Concours pour l'étude d'un projet du nouveau bâtiment aux voyageurs à Genève-Cornavin.

(Suite et fin.)¹

CONCOURS POUR LA NOUVELLE GARE DE GENÈVE

IV^e prix, projet « Canonica »,
de M. A. Itten, à Thoune.

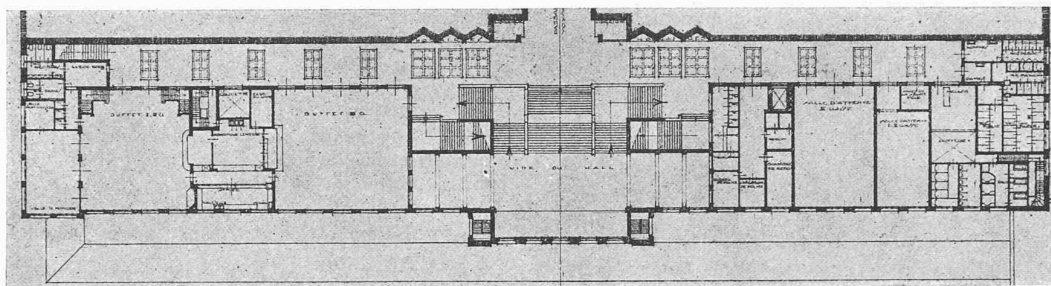
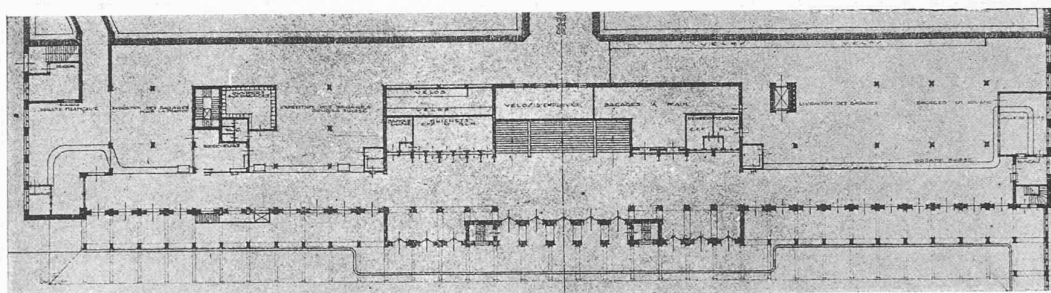
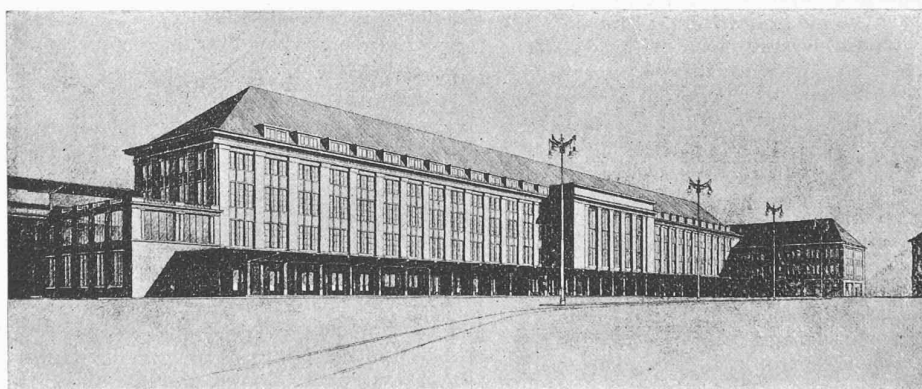
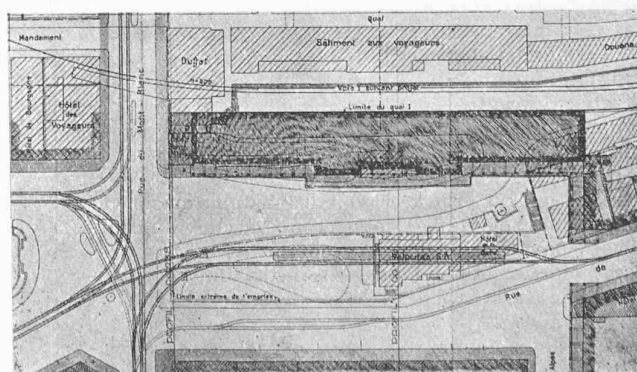
N° 64, *Canonica*. — L'étude générale de la place est bonne, exception faite de l'emplacement de la ligne du tramway.

Rez-de-chaussée: Le hall est trop allongé ; il y a trop d'entrées. Les guichets à voyageurs, la librairie et les renseignements sont situés à contre-jour. La surface du local des guichets à voyageurs n'est pas suffisante. L'entrée et la sortie sont communes par le hall. La saillie de la marquise nécessitant des points d'appui sur la place est gênante et obscurcit les locaux à bagages.

Entresol: Abus d'escaliers.

1^{er} étage: L'élargissement du quai I devant les escaliers est inutile.

Les façades sont d'une bonne ordonnance. L'indication des jours ne correspond pas aux locaux qu'ils éclairent. Le motif principal d'avant-corps est inutile.

Ve prix, projet « Billets s. v. p. »,
de M. F. Fulpius, architecte,
à Genève.

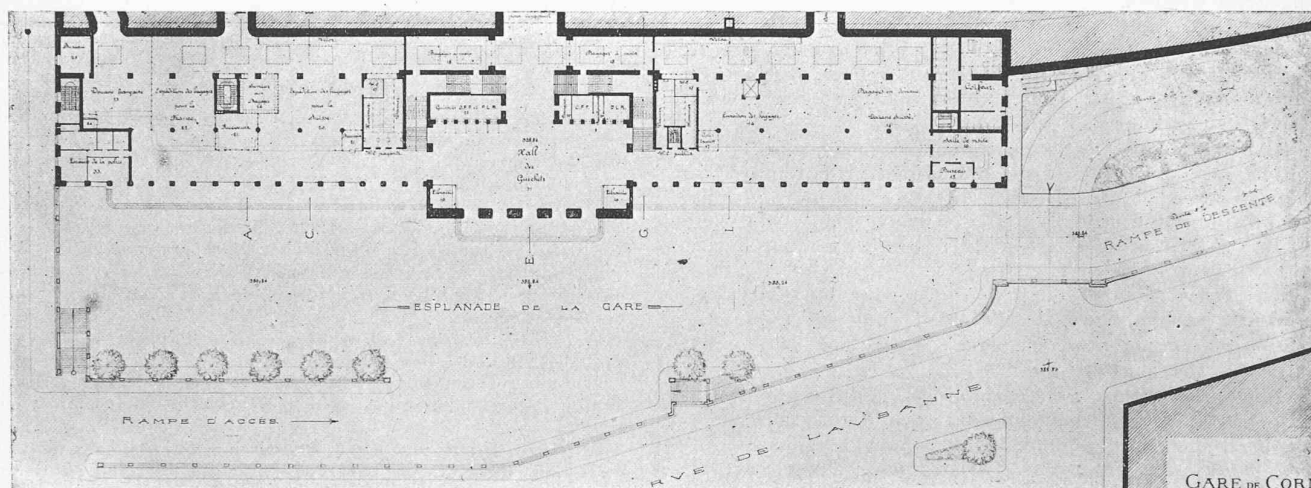
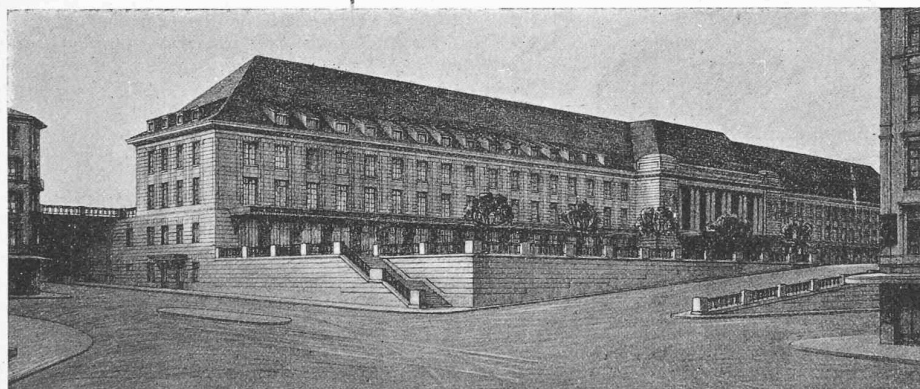
N° 10, *Billets*, s. v. p. — Ce projet présente une solution avec plateforme au niveau du passage sous-voies ; la plateforme manque de largeur, dans la partie N. E. en particulier, pour assurer la circulation et le stationnement des véhicules. La rampe de descente offre un mauvais débouché sur la rue de Lausanne et exige un grand sacrifice de terrain. L'expropriation indispensable de l'Hôtel des Familles augmente considérablement le coût.

Rez-de-chaussée: Entrée et sortie communes par le hall. Les guichets et le bureau de renseignements sont à contre-jour ; le local des guichets aux voyageurs manque de surface. Les escaliers au quai I sont compliqués. La douane française est insuffisamment éclairée. Le local du coiffeur est mal situé. La ventilation et l'éclairage des W. C. publics sont défectueux.

1^{er} étage: La disposition des buffets, salles d'attente et téléphone-télégraphe publics au niveau du quai I est malcommode. La salle d'attente 1^{re} classe est trop petite. L'accès des salles de sociétés par l'escalier de service n'est pas heureux.

Les façades sont simples, mais bonnes.

L'exécution de ce projet serait facilitée par la construction immédiate de la rampe définitive.
